大間原子力発電所  
地下構造の評価について  
(コメント回答 その1)  
(補足説明資料)

2020年1月17日  
電源開発株式会社

・本資料では、地下構造の評価に係る下表の指摘事項について回答する。

## 解析手順

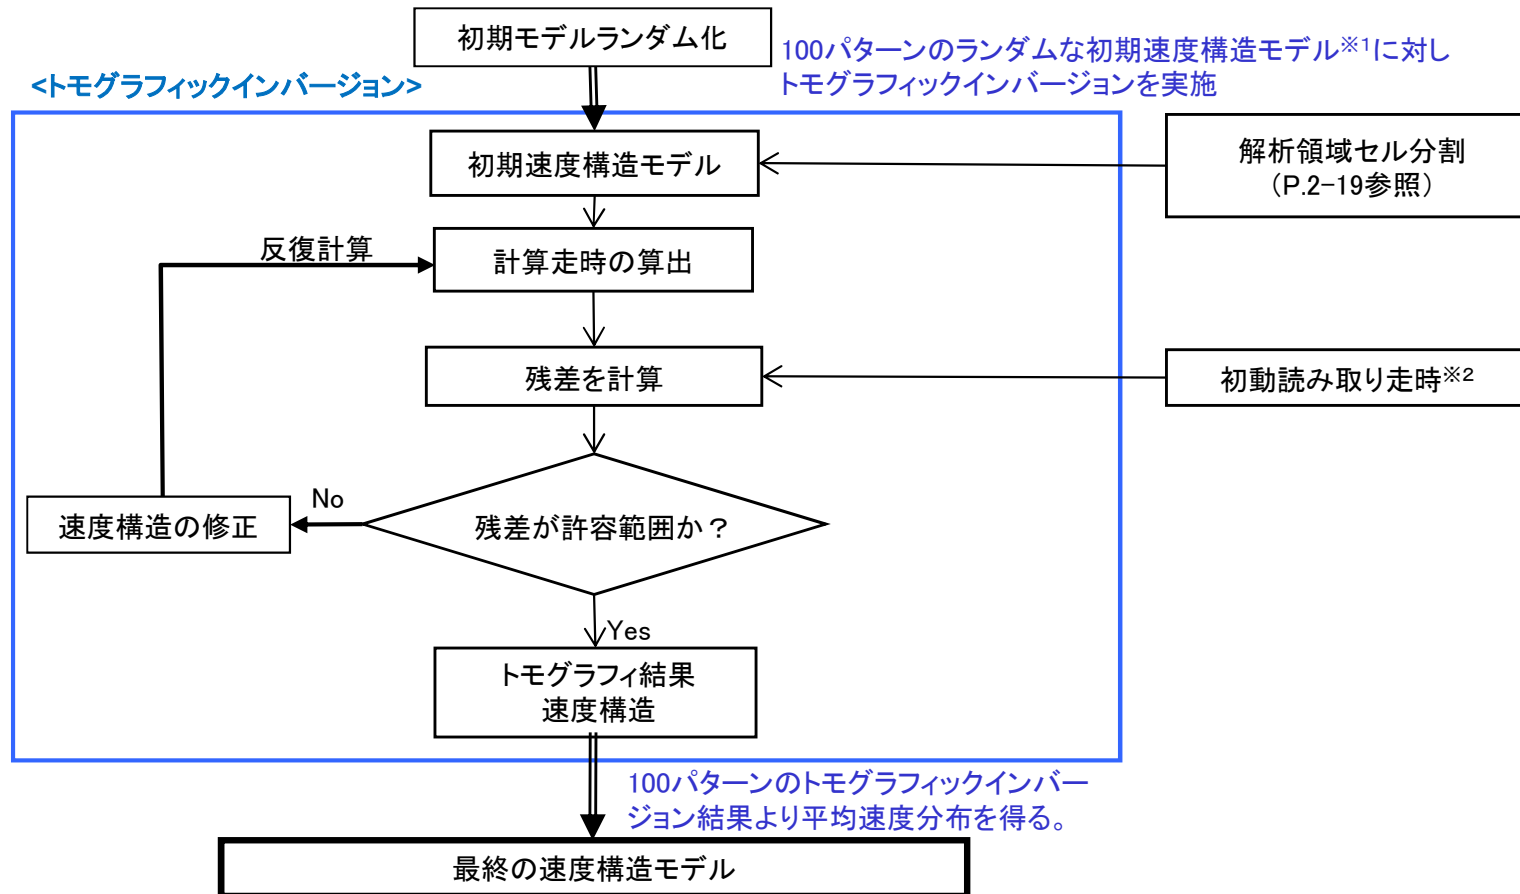
コメントNo.S3-1

- 「2-2-2」～「2-2-5」に示す、各種弾性波探査で得られたデータを用いたトモグラフィ解析の手順を示す。
- 本フローに示すように、100パターンのランダムな初期速度構造モデル※1に対し、トモグラフィックインバージョンを実施し、これにより出来上がった100パターンの収束速度構造を平均した平均速度分布を最終の速度構造モデルとした。

## N-1孔, SB-036孔

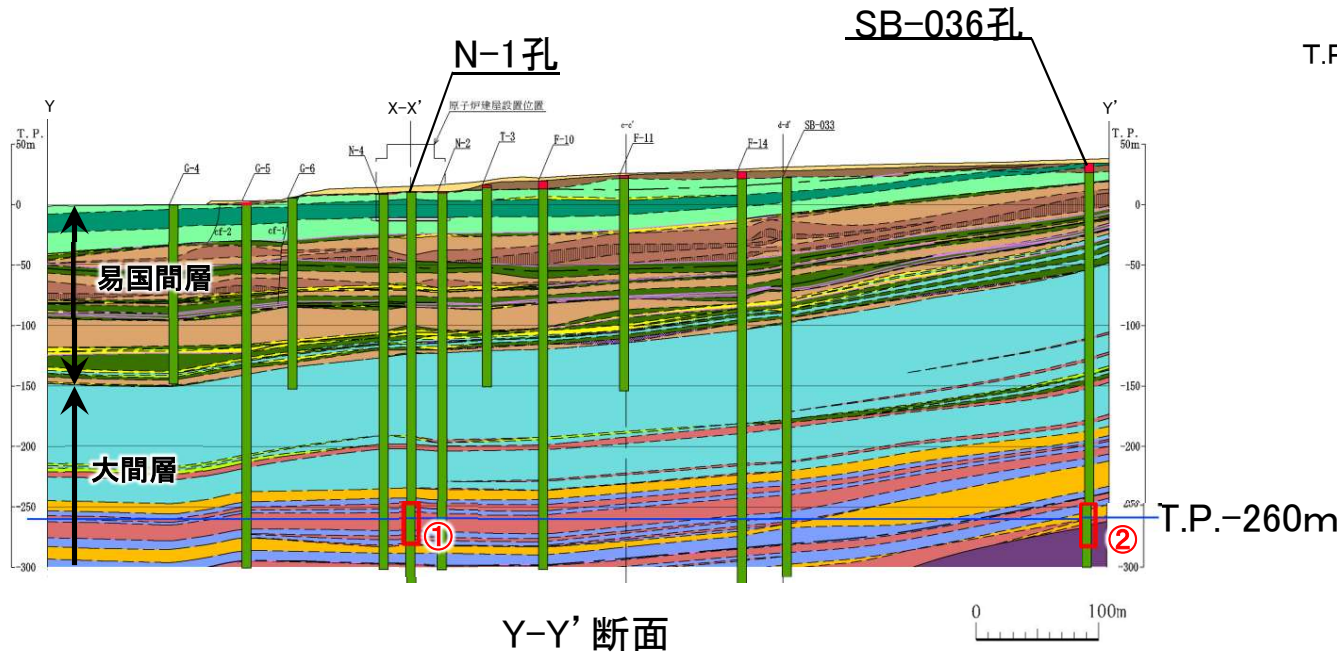
コメントNo.S3-5

・大間層は新鮮であり, 風化は認められない。

審査資料の再チェックを行い、「G-5孔の風化部及びT-3孔の名称の記載漏れ」及び「図中のシームの表示の誤り」を修正した。

SC-016孔, SB-003孔

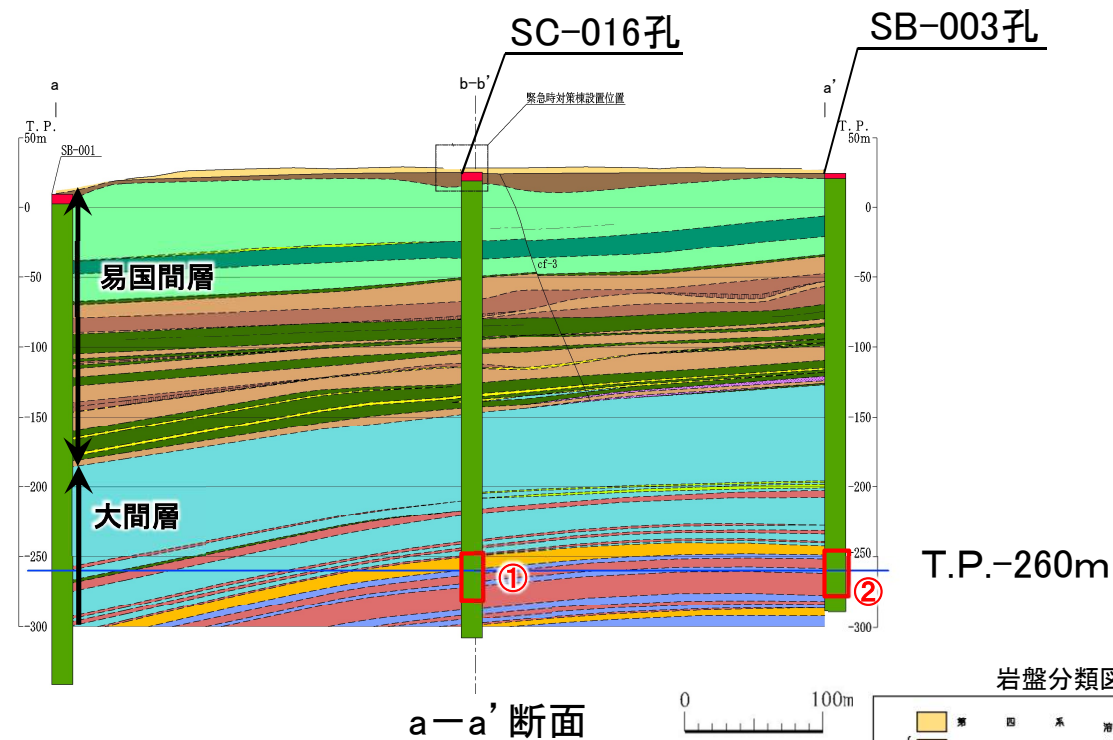
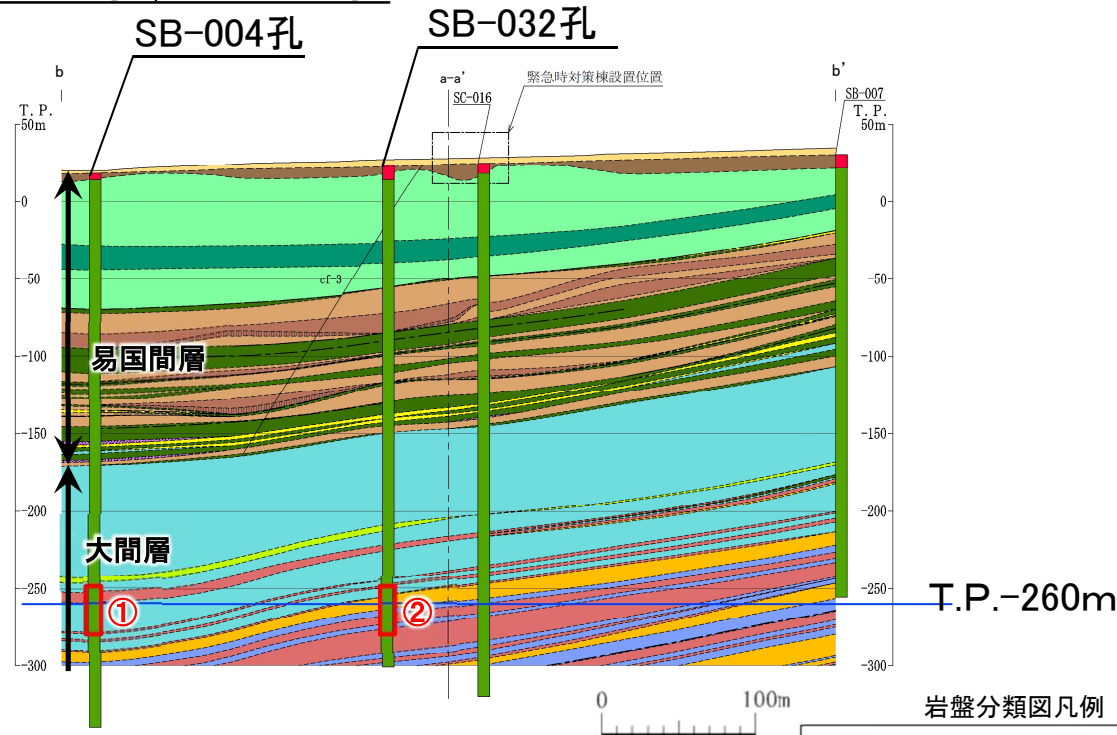
コメントNo.S3-5

・大間層は新鮮であり, 風化は認められない。

審査資料の再チェックを行い、「ボーリング等の位置の誤り」及び「図中のシーム, 断層の表示の誤り」を修正した。

SB-033孔, SB-035孔

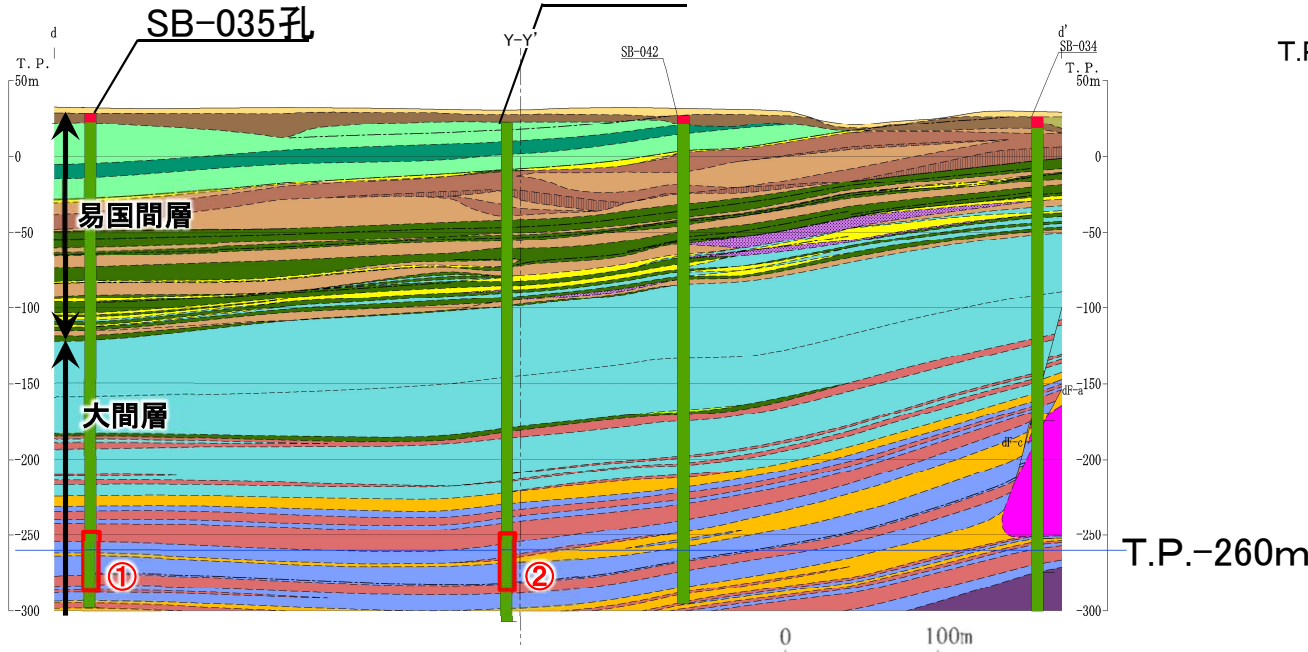
コメントNo.S3-5

・大間層は新鮮であり, 風化は認められない。

審査資料の再チェックを行い、「ボーリング写真の標高の誤り」(T.P.-284.10mをT.P.-280.10mに修正)、「ボーリング等の位置の誤り」及び「図中のシームの表示の誤り」を修正した。

各観測点における方位グループごとの平均基準化スペクトル

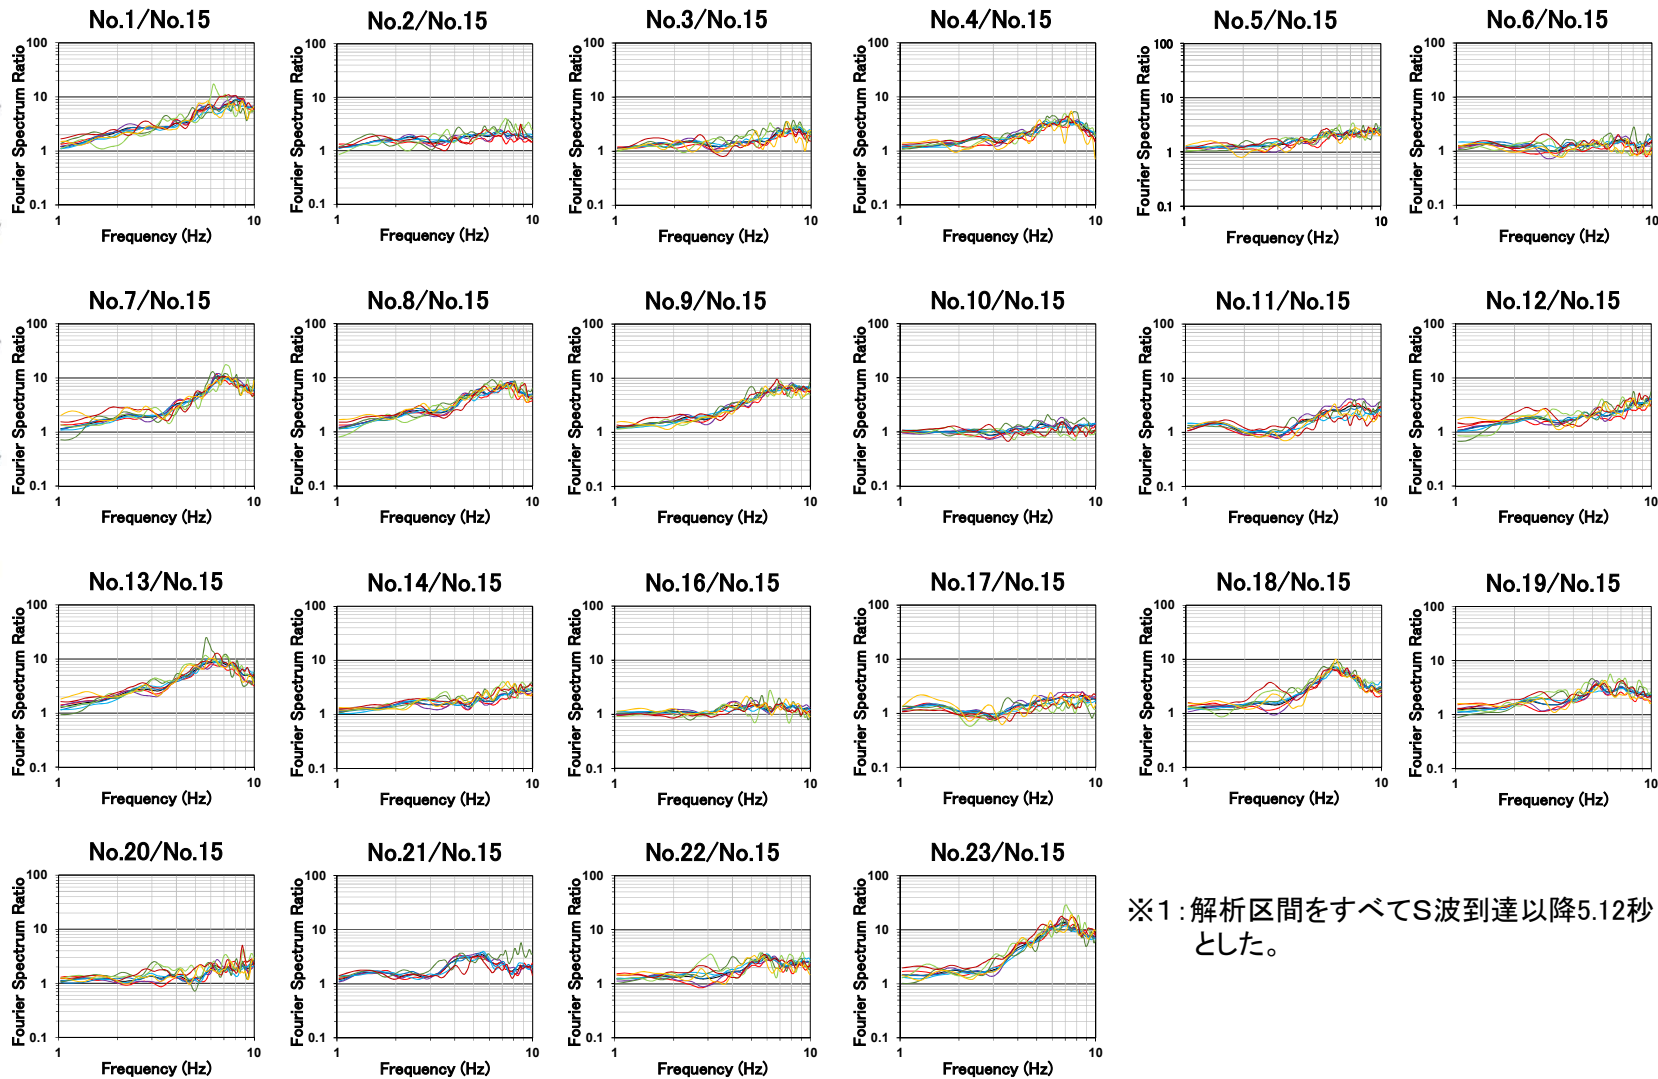
S波の初動部に着目した検討 (すべての観測記録の解析区間を5.12秒とした場合) コメントNo.S3-7

• 解放基盤表面より浅部における地震波の散乱や反射の影響を極力排除するため、S波の初動部に着目し、観測記録の解析区間を短く設定※1して評価した結果、継続時間に応じて評価した場合(P.3-6参照)と同様の結果が得られたことから、浅部の地下構造による地震波の散乱、反射等の影響は小さいと考えられ、敷地の地下構造に地震動の主要動部に影響を及ぼすような不整形はないと考えられる。

各観測点における方位別にみた地震ごとのスペクトル密度比

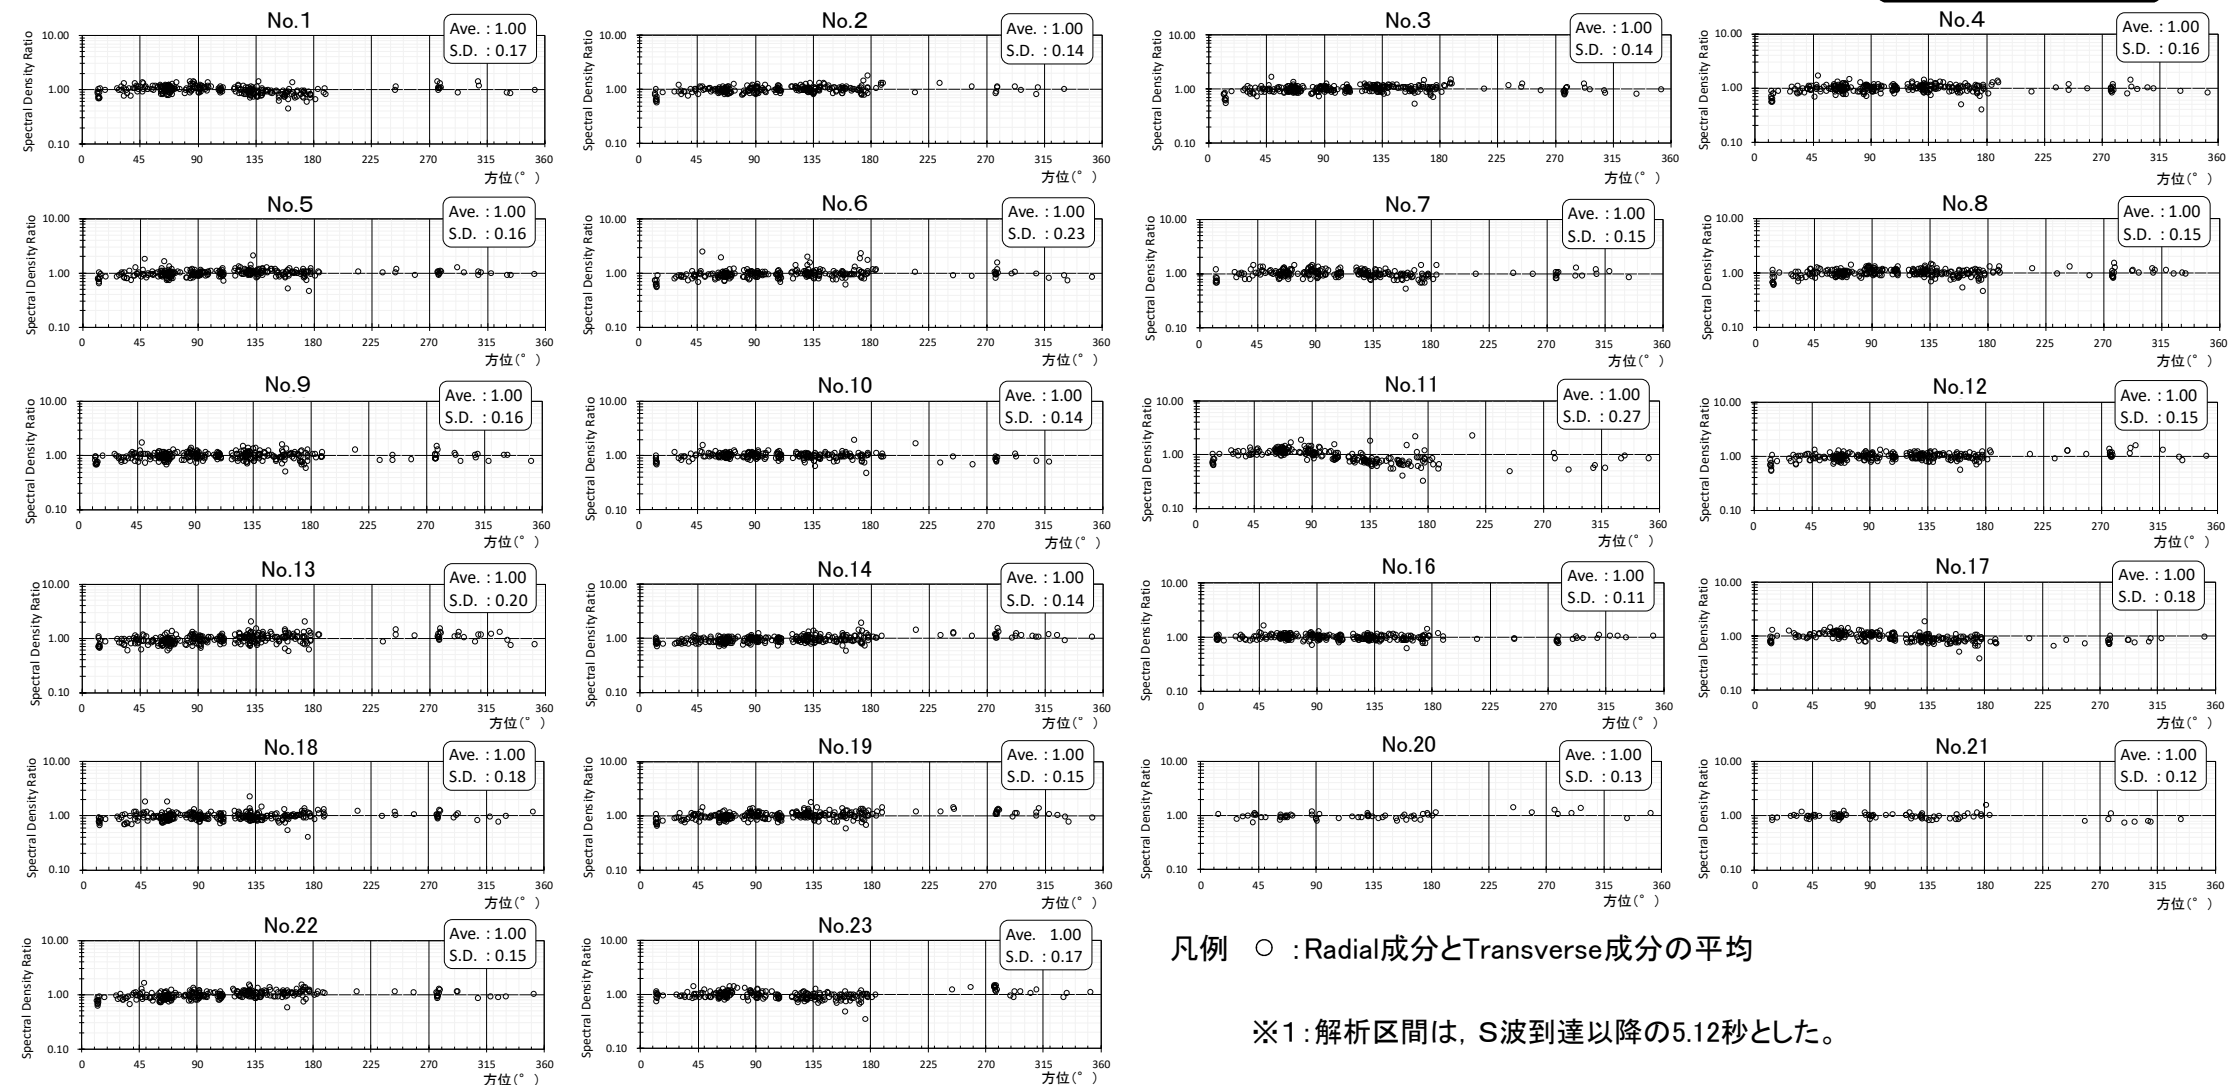
コメントNo.S3-7

- 解放基盤表面より浅部における地震波の散乱や反射の影響を極力排除するため, S波の初動部に着目し, 観測記録の解析区間を短く設定※1して評価した結果, 継続時間に応じて評価した場合(P.3-8参照)と同様の結果が得られたことから, 浅部の地下構造による地震波の散乱, 反射等の影響は小さいと考えられ, 敷地の地下構造に地震動の主要動部に影響を及ぼすような不整形はないと考えられる。
